Suzuki Across: messaggio di avvertimento del sistema ibrido

Scheda tecnica

Costruttore	Suzuki
Modello	Across
Motore	Tutti i modelli con trasmissione ibrida
Anno di costruzione	2020
Problema	Messaggio di avvertimento del sistema ibrido

Messaggio di avvertimento "Errore del sistema ibrido" codice errore P1CCC

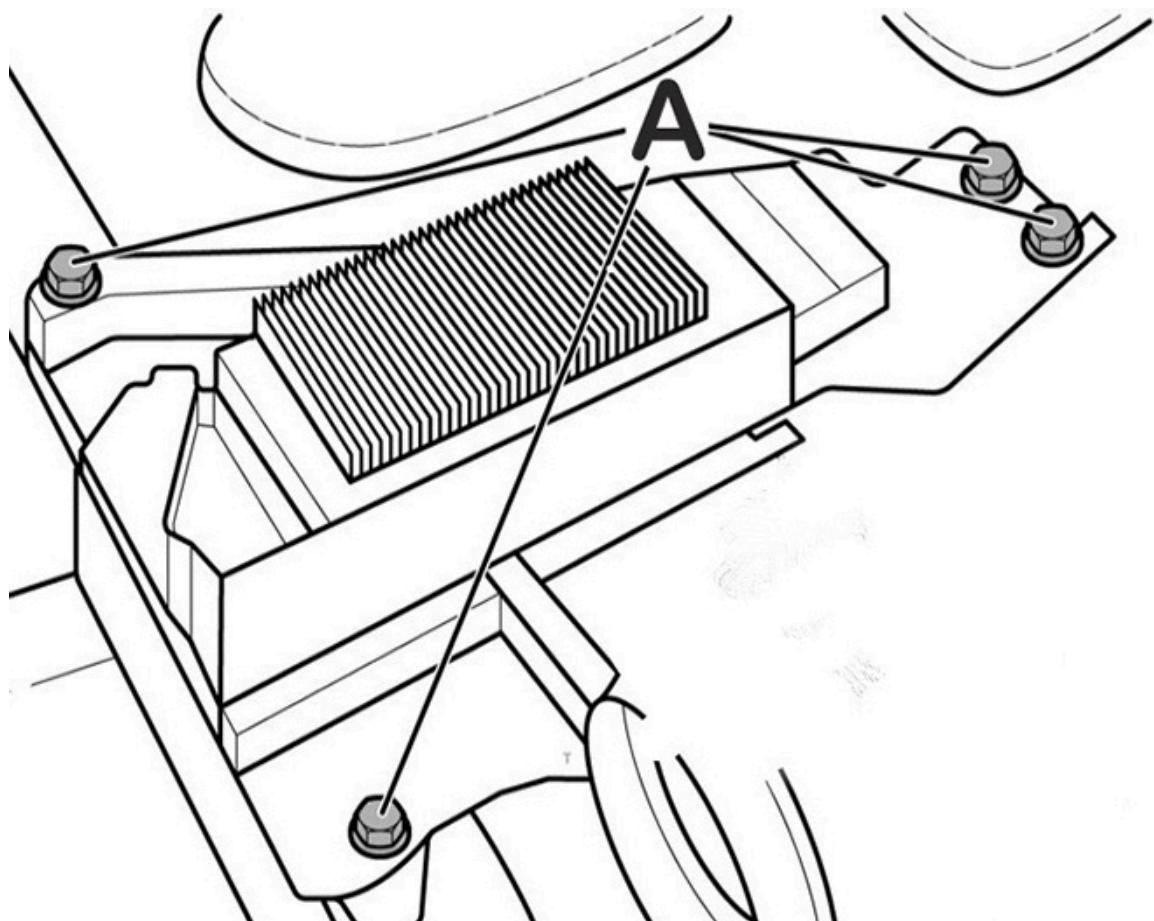
Sui veicoli succitati può verificarsi un messaggio di avvertimento relativo al sistema ibrido. Nello strumento combinato viene visualizzato il messaggio di avvertimento: "Guasto alla rete di bordo, convertitore di tensione". Il sistema invita il conducente a fermare il veicolo. Il codice P1CCC viene quindi spesso memorizzato nella memoria guasti (collegamento a terra difettoso).

Ciò può essere dovuto a viti di fissaggio inadeguate del convertitore DC/DC. Ciò comporta resistenze di contatto elevate con relativi messaggi di errore.

Per ovviare a questo problema, sostituire le 4 viti (A) con una versione modificata (T9011-908C9-200).

Assicurarsi che siano ben salde e che non presentino tracce di corrosione.
